국민권익위원회

의안번호 제2023-2소위06-기01호
민원표시 2BA-2211-0771723 부정당업자 제재 처분 이의 등
신 청 인 주식회사 OOOOO(대표이사 OOO, 주소 생략)
피신청인 한국가스공사
의 결 일 2023. 2. 13.

< 도면에 시설물의 종류 등이 별도로 기재되지 않은 사례 >

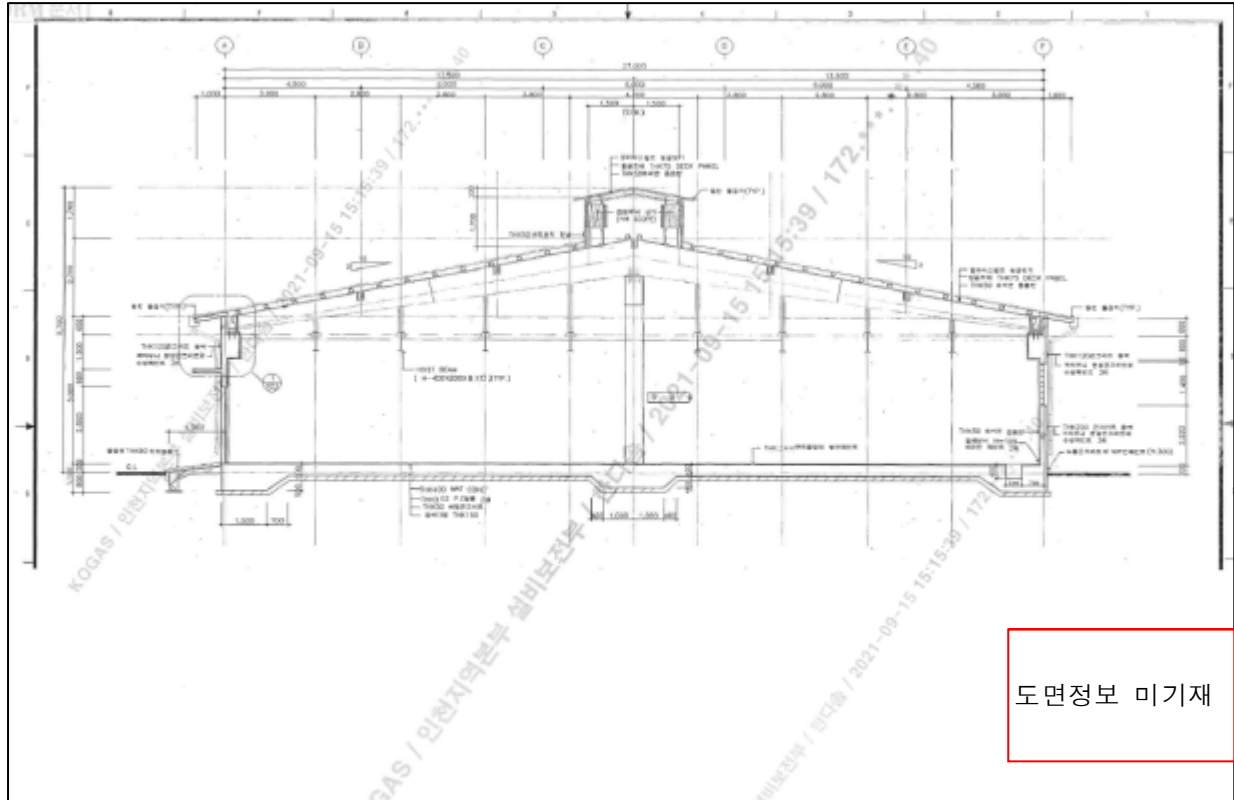
2) 도면의 정보 미기재

도면에 시설물의 종류 등이 별도로 기재되어 있지 않은 도면이 제공된 사례 확인

나) 설계도면의 규격, 종류 관련

- 기존 준공도면을 활용하면서 도면 규격, 종류가 정형화되지 않았으며, 추후 입찰 공고시 관련도면 작성 등 도면 규격 및 종류 정형화에 철저 예정
